**Conseil économique et social**

**Forum mondial de l'harmonisation
des Règlements concernant les véhicules**

Amendements collectifs aux Règlements n^{os} 9 et 63**Proposition de série 02 d'amendements au Règlement n^o 63
(Prescriptions uniformes relatives à l'homologation
des cyclomoteurs à deux roues en ce qui concerne le bruit)****Communication des experts de l'Association internationale
des constructeurs de motocycles***

Le texte ci-après a été établi par l'expert de l'Association internationale des constructeurs de motocycles (IMMA), à titre de synthèse; il aligne les méthodes d'essai sur celles qui ont été intégrées dans le Règlement n^o 41. La présente proposition est fondée sur le document informel GRB-55-03, distribué à l'occasion de la quarante-cinquième session du Groupe de travail du bruit (GRB) (voir le document ECE/TRANS/WP.29/GRB/53, par. 19). Les modifications qu'il est proposé d'apporter au texte actuel du Règlement de l'ONU sont indiquées en caractères gras pour les ajouts et en caractères biffés pour les suppressions.

Modèle A
(Voir par. 5.4 du présent Règlement)

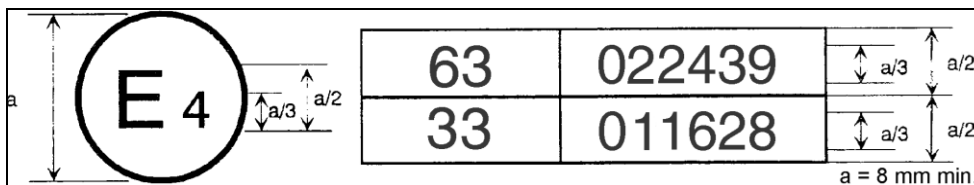
La marque d'homologation ci-dessus, apposée sur un cyclomoteur, indique que le type de ce cyclomoteur a été homologué aux Pays-Bas (E4), en ce qui concerne le bruit, en application du Règlement n° 63, et qu'il lui a été attribué le numéro d'homologation **022439**. Le numéro indique que l'homologation a été délivrée conformément aux dispositions du Règlement n° 63 tel qu'il a été modifié par la série d'amendements **02**.

Figure 4
Point de référence

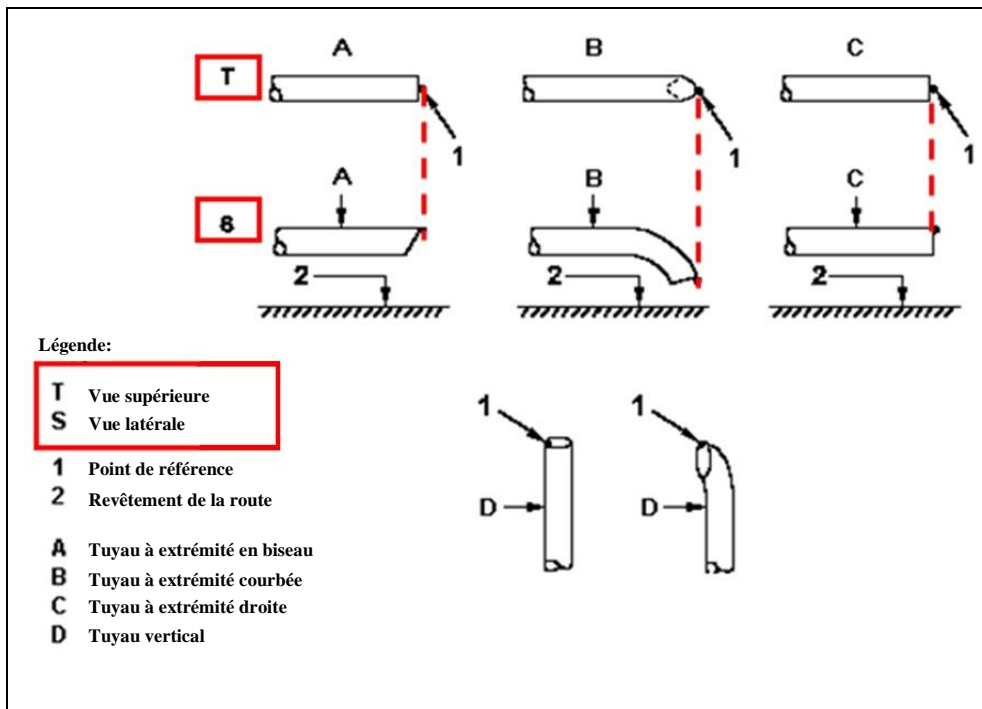
Le microphone doit être placé à une distance de $0,5 \pm 0,01$ m du point de référence du tuyau d'échappement, défini à la figure 4, et selon un angle de $45 \pm 5^\circ$ par rapport au plan vertical situé dans l'axe du flux de l'extrémité du tube d'échappement. Le microphone doit se trouver à la hauteur du point de référence, mais au minimum à 0,2 m au-dessus du plan du sol. L'axe de référence du microphone doit être situé dans un plan parallèle au plan du sol et doit être dirigé vers le point de référence de la sortie de l'échappement.

Le point de référence doit être le point situé le plus haut satisfaisant aux conditions ci-après:

- a) Être situé à l'extrémité du tuyau d'échappement; et
- b) Être situé dans le plan vertical comprenant le centre de la sortie du tuyau d'échappement et l'axe du flux des gaz d'échappement.
